AUTO No.

POR MEDIO DEL CUAL SE INICIA UN PROCEDIMIENTO ADMINISTRATIVO SANCIONATORIO DE CARÁCTER AMBIENTAL Y SE IMPONE UNA MEDIDA PREVENTIVA

Que mediante la Resolución con el radicado N° 112-4250 del 29 de julio de 2010, esta Corporación otorgó una concesión de aguas superficiales al Señor Juan Guillermo Villegas Uribe, identificado con la cédula de ciudadanía N° 8.273.754, para el proyecto de generación de energía denominado “Microcentral San Roque”, ubicado en la subcuenca San Roque, un kilómetro aguas abajo y al oriente de la cabecera urbana del municipio de San Roque - Antioquia, en un caudal de hasta 1,915 m³/s; indicándole que debía respetar y garantizar un caudal ecológico de 0,523 m³/s.

Fotografía 1. Compuerta de caudal ecológico cerrada
Fuente: CORNARE (10/08/2023)

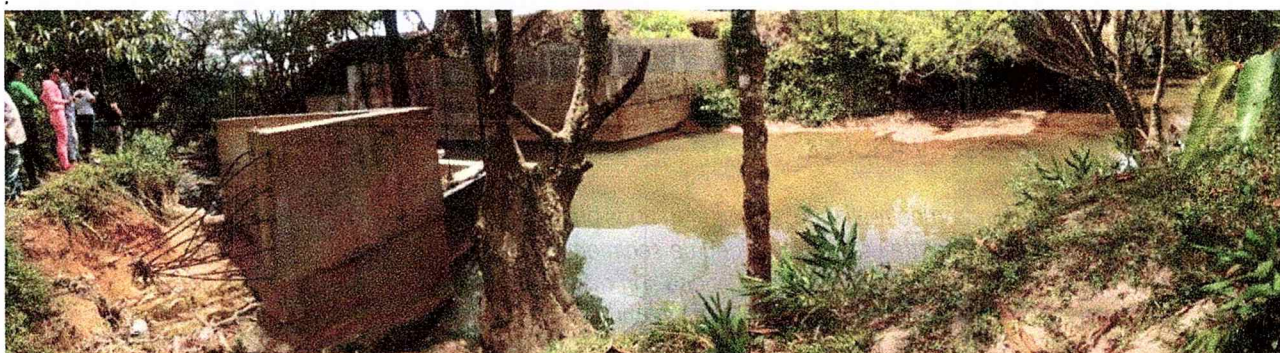
Mediante visita técnica realizada el 10 de agosto del año 2023 se evidenció que la Pequeña central hidroeléctrica Las Violetas está captando el caudal del río San Roque para generación de energía sin retornar el caudal ecológico aprobado mediante resolución 112-4473 del 22 de septiembre de 2015, el cual corresponde a un caudal de 0.3 m³/s, lo cual implica que el tramo de reducción de caudal se encuentre completamente seco, solo con ciertos puntos de agua estancada, sin flujo hasta el sector de descarga del proyecto. Lo anterior representa entonces un impacto severo a los ecosistemas, ya que no se está garantizando la continuidad de los procesos ecológicos que se desarrollan en esta fuente hídrica. Como se puede observar en la siguiente fotografía, la compuerta del caudal ambiental se encuentra completamente cerrada y el agua que sale de la misma corresponde a una infiltración producto del mal sellamiento al cerrar la compuerta.

Lo anterior representa un incumplimiento a la concesión de aguas otorgada mediante resolución 112-4250 del 29 de julio de 2010, además, del plan de manejo ambiental 6. Conservación del caudal ecológico en donde se indica que “se instalará un sensor a la salida de la estructura del caudal ecológico que permita la lectura en tiempo real, con cumplimiento diario del caudal. Esta información podrá ser verificada por la Corporación con el fin de realizar un adecuado control y seguimiento al cumplimiento del mismo. Se le entregará a Cornare el usuario y la contraseña de la plataforma de internet que tendrá acceso al medidor del caudal ecológico en tiempo real”. Por otro lado, la empresa indica mediante radicado 112-4781 del 28 de octubre de 2020, que “Previo al inicio de la operación, PCH Las Violetas enviara a Cornare, para su aprobación, la ficha del sensor para la medición del caudal ecológico. En el PMA se presenta un proyecto para ello. Se realizará el seguimiento y monitoreo de la fuente según permisos”, ficha que nunca fue allegada por la empresa considerando que el Proyecto actualmente se encuentra en operación. De acuerdo con lo anterior es necesario que la empresa instale el sensor de medición de caudal ecológico de manera inmediata y proporcione a la Corporación el Usuario y Contraseña para realizar el respectivo control y seguimiento, además de reportar el caudal captado para generación de energía del periodo que lleva operando la central.

- Respetar y garantizar en todo momento el caudal ecológico aprobado por la Corporación.
- Instalar el sensor de medición de caudal ecológico y proporcionar a la Corporación el Usuario y contraseña tal como quedo estipulado en los planes de manejo con el fin de realizar el respectivo control y seguimiento.
- Reportar el caudal captado para generación de energía del periodo que lleva operando la central.

Fotografía 8. Muro al frente de la Parcelación Agua Dulce. Fuente: CORNARE (10/08/2023)

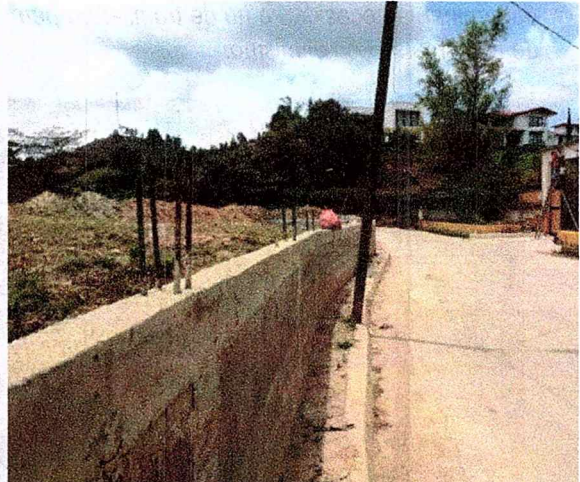
Se observaron igualmente obras civiles en la llanura de inundación como el muro al frente de la Parcelación Agua Dulce y el Puente de La Cordialidad. Este muro construido al frente de la Parcelación, se ignora si tuvo en cuenta la creciente de los 100 años de la quebrada San Roque y el efecto que el mismo podría generar a la dinámica de la fuente hídrica, razón por la cual es necesario allegar un estudio hidráulico que permita determinar y analizar el comportamiento de la fuente y la necesidad o no de tramitar un permiso de ocupación de cauce ante la Corporación, en caso de no contarse con el mismo.

Fotografía 9. Quebrada El Cementerio. Fuente: CORNARE (10/08/2023)

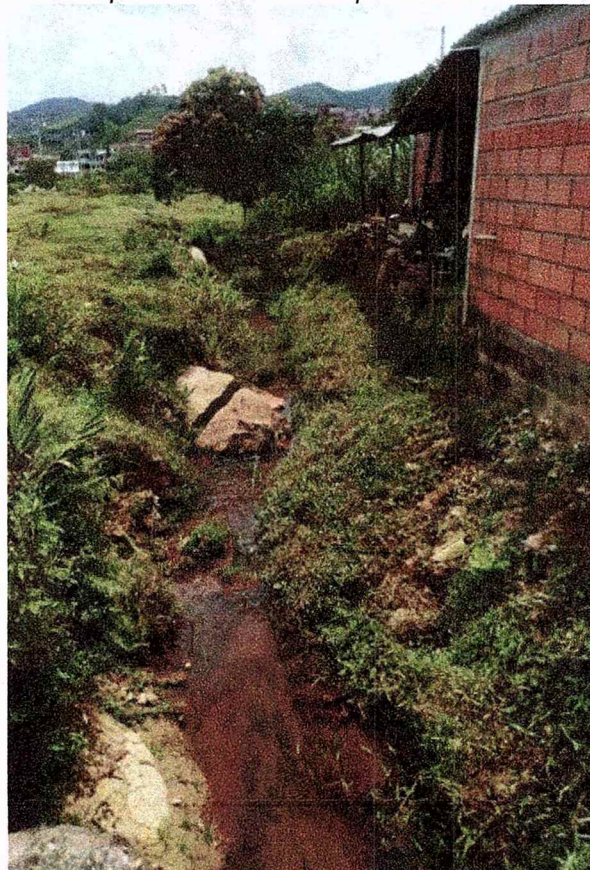
La comunidad mencionó que es muy necesaria la limpieza de las quebradas para que no se presenten inundaciones, pero que falta mayor conciencia por parte de la comunidad para realizar dicha actividad que les conviene a todas las personas que viven cerca de las quebradas.
